Expediente: 28042107

Dependencia: Grupo Recurso Hídrico

RESOLUCION No.

POR MEDIO DEL CUAL SE MODIFICA UN PERMISO DE VERTIMIENTOS Y SE ADOPTAN OTRAS DISPOSICIONES

Imagen 5. Detalles de estructura de descarga
Fuente: Información Usuario

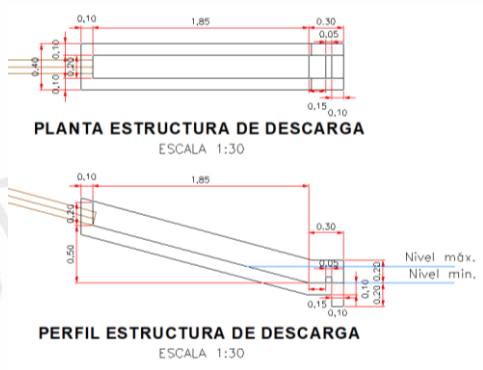
- Estudios técnicos y diseños de la estructura de descarga de los vertimientos:** Se propone un tramo de tubería de 4 pulgadas de diámetro con pendiente de 2% , con una longitud aproximada de 6m y entrega a una estructura de dissipación de energía del tipo rápido lisa con poza de amortiguación, de 20 cm de ancho y una pendiente en la ladera de la quebrada de 15%
Nota: Se recomienda que la estructura de dissipación se prolongue hasta la fuente receptora

La estructura de descarga se encuentra en mal estado (rota) de modo que el ARD se descarga por la pared del FAFA complementario hasta que llega por escorrentía hasta la fuente de agua superficial.
